第4回横浜市都市美対策審議会北仲通北部会 次 第

- (1) 全体のデザイン調整状況について（報告）
- (2) B-3地区の建築計画について（審議）

議事録：第3回横浜市都市美対策審議会北仲通北部会議事録

都市美対策審議会 北仲通北部会資料

■水道プロムナード沿い
2006年3月21日 都市美対策協議会
全体立面図

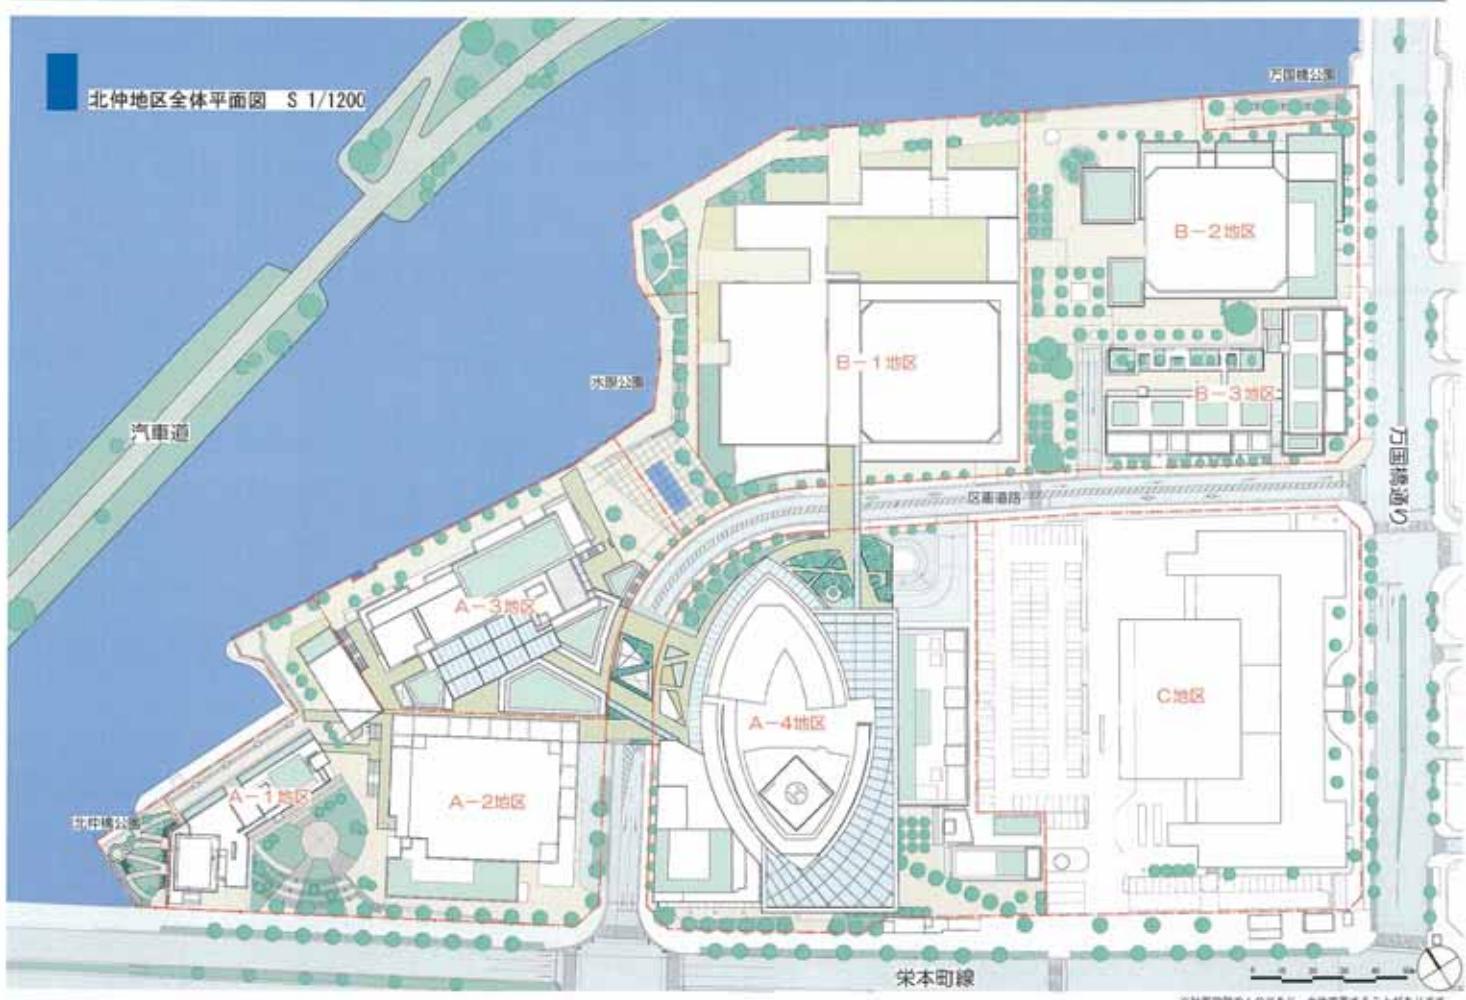
・協議会の中で全体の調整というのは是非やっていただきたいと思います。ガイドラインの文言からイメージするのはそれぞれ違うが、海側低層部分のガイドラインのモデルとしては、B 街区のものが私は最も近いと思っています。そう言う面で見ると森ビルさんの低層部はやや上下関係がわかりづらくなっていると思います。また大和地所さんの計画は、分節化されていないため、ボリューム感が実際は大きくなるだろうと思います。また、戻り住宅も凹凸感がなく、もう少し配慮した方がよいと思います。

・超高層棟についていと、大和地所さんの超高層棟の帝蚕倉庫のレンガの色はもう少し落とし、森ビルさんと同じ感じにした方がいい。

万国橋通り側立面S=1/300

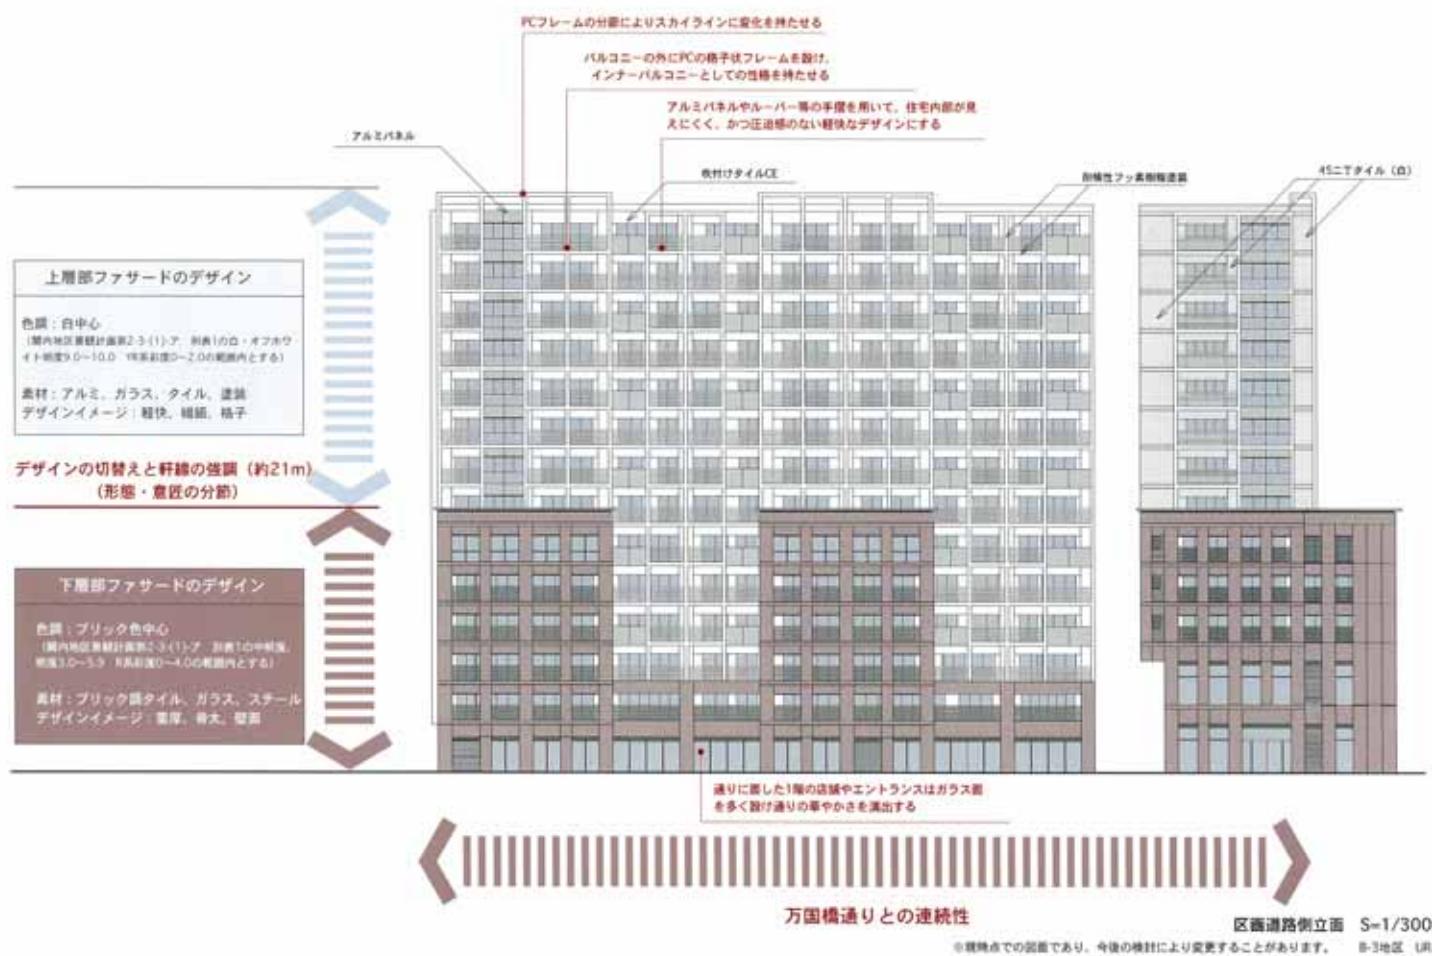
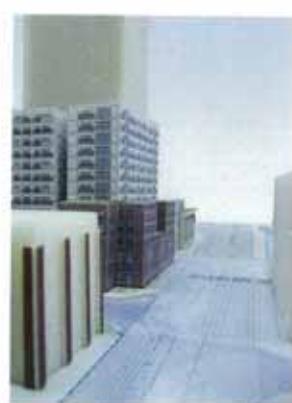
| 都市景観協議地区行為指針 | | 事業者（都市機構）の対応（要約） | 協議の方針 |
|---------------|--|---|--|
| 建築物の外観について | 歴史的建造物との調和を図る。 | 万国橋ビルのファサード等の復元など、馬車道から連続する万国橋通りの歴史を継承する。 | <ul style="list-style-type: none"> ・近接する歴史的建造物である合同庁舎（旧生糸検査所）及び万国橋ビルとの街並みの調和を図るために、軒線の継承を図り、また該歴史的建造物の持つリズムある立面の特性を生かした外観デザインとする。 |
| | 低層部と中層部のファサードを分節する。 | 万国橋通りに面する建築物は、概ね高さ21mの位置で分節化し、旧生糸検査所及び万国橋ビルと連続した街並みの形成を図る。 | <ul style="list-style-type: none"> ・近接する歴史的建造物である合同庁舎（旧生糸検査所）及び万国橋ビルと連続した街並みを形成するため、概ね高さ21mで建物形態を分節する。 ・低層部と中低層部とは壁面後退や、軒線をデザイン的に強調したり、外壁の色・素材を変えることによりファサードの分節化を行い、旧生糸検査所及び万国橋ビルと連続した街並みを形成する。 |
| | 街並みの連続性を創出するよう、建築物の31m以下の部分のデザインを工夫する。 | ・街並みと調和した色彩を用いる | <ul style="list-style-type: none"> ・分節化した位置より下の部分については、石材や質感のあるタイルを用いるとともに、外壁の色彩についても旧生糸検査所及び万国橋ビル（塗装面下の本来のタイルの色）の外壁の色彩との調和を図り、連続した街並みを形成する。 ・区画道路に面する建築物の低層部は、それぞれ栄本町線及び万国橋通りに面する建築物の低層部と連続した街並みの形成に配慮した素材や色彩等とする。 |
| | ・高さが31mを超える建築物は、歩行者への圧迫感を軽減するため、高層部のデザインを工夫する。 | ・31mを超える住宅は、中層部、高層部を塔状にするなど、適切な隣棟間隔を確保する。 | <ul style="list-style-type: none"> ・分節化した位置よりも上の部分は壁面後退させ、白を基調とした色調や繊細なフレームデザインにより圧迫感を軽減するデザインとし、ガラスやアルミニなどの軽快な素材を用いて低層部とデザインを切り替える。 |
